第156回女川原子力発電所環境調査測定技術会資料

令和3年2月13日福島県沖を震源とする
地震時の2, 3号機の放水口モニタの停止
事象について

令和3年 5月 13日
東北電力株式会社

放水口モニタ混合槽(2号機)

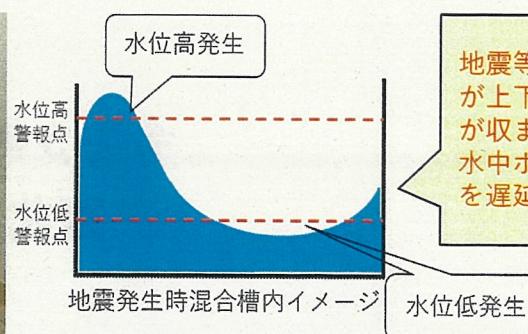
- 2月13日(土)の地震により、放水口モニタ混合槽※1の水位が一時的に変動したことにより、「水位高」または「水位低」信号を発信、海水サンプリング用の水中ポンプが停止し、放水口モニタ※2による測定と当該データの伝送が停止した。混合槽からの溢水・漏えいはなかった。
- 設備に異常がないことを確認後、水中ポンプを起動し、2月14日(日)4時00分のデータから伝送を再開。
- データの欠測期間において、放水口からの液体廃棄物および放射性物質の放出はなかった。

- 地震による混合槽水位の一時的な変動による水中ポンプの停止を極力回避させるため、「水位高」または「水位低」信号が3分間継続した場合に水中ポンプが停止するような制御回路に改造した。
- この対策により、何らかの要因で、混合槽水位が実際に一時的に上昇あるいは低下した場合には、特に水位上昇時における混合槽上部からの溢水が懸念されるが、周囲には被水によって測定や伝送に影響する機器は配置しておらず、建屋内は海水を排水できる構造となっているため問題はない。

地震等により混合槽内の水位が上下するため、水面の揺れが収まるまでの時間を考慮し、水中ポンプの停止信号の発信を遅延させるタイマを設置
